**AVIS RELATIF À LA PROTECTION
CONTRE LES EVENTUELS EFFETS NOCIFS ET NUISANCES
PROVOQUÉS PAR LES RAYONNEMENTS NON IONISANTS
GÉNÉRÉS PAR DES ANTENNES ÉMETTRICES STATIONNAIRES**

Commune : VIRTON - Exploitant : CITYMESH

Référence exploitant : LX06408_A

Rapport n° 1286 / 2025

Figure 1 : Vue en plan des lieux de séjour et des points de contrôle

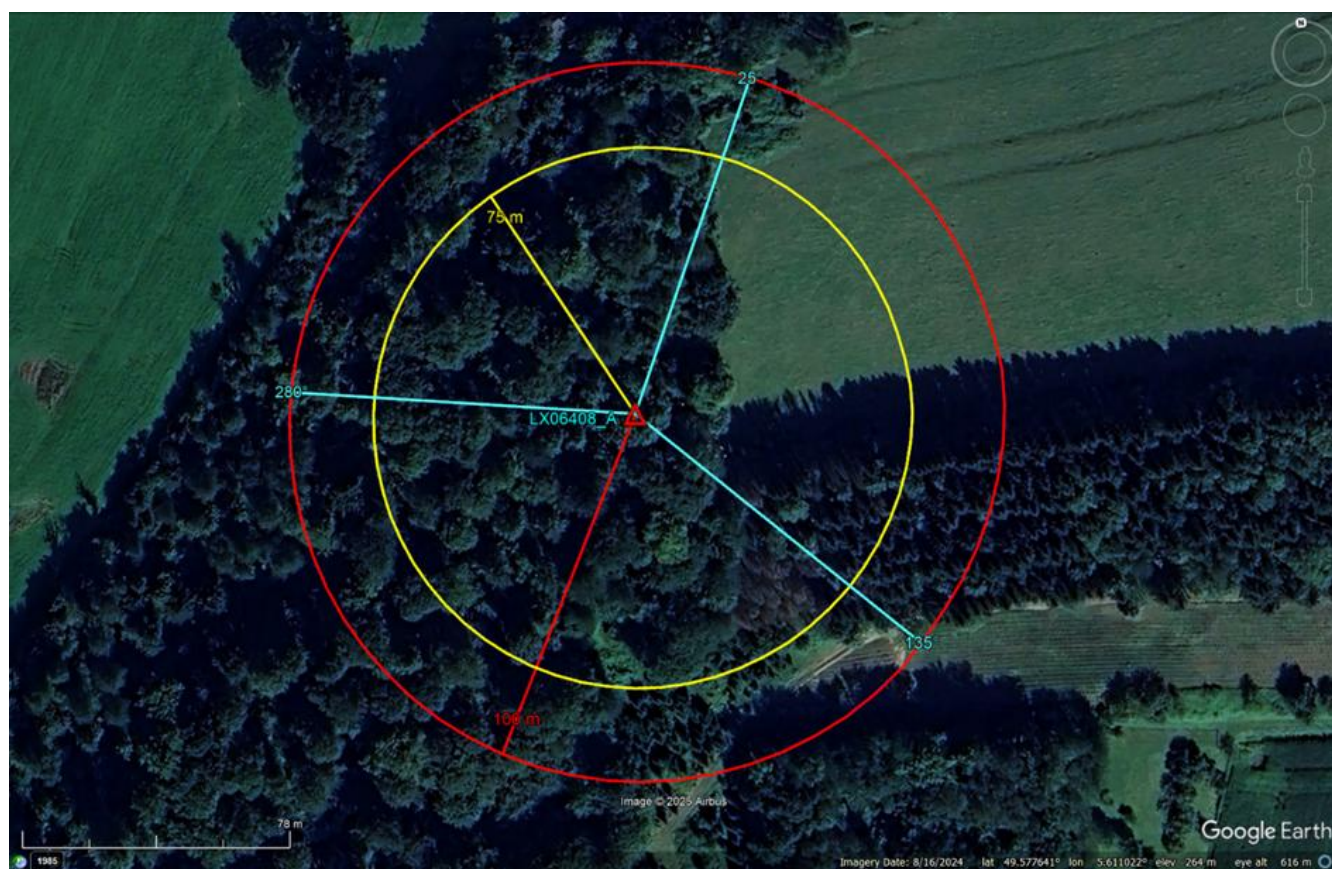
- le numéro du point de contrôle repris sur un des plans de la figure 1;
- le numéro du LS dans lequel se trouve le point de contrôle de la 1^{ère} colonne ;
- l'atténuation d'obstacle prise en compte pour le calcul de l'indice d'exposition dans le LS ;
- le résultat du calcul de l'indice d'exposition.

En ce qui concerne les antennes de l'installation mentionnées dans le tableau 1, la distance maximale à laquelle la limite pourrait être atteinte, à l'extérieur, est égale à 96,5 m. S'il n'y a pas de LS à une distance inférieure, les antennes respectent forcément la limite d'immission.

Dans le cas des LS situés à l'intérieur des bâtiments, une atténuation d'obstacle est prise en compte et il en résulte que la distance maximale à laquelle la limite pourrait être atteinte se réduit à 68,8 m.
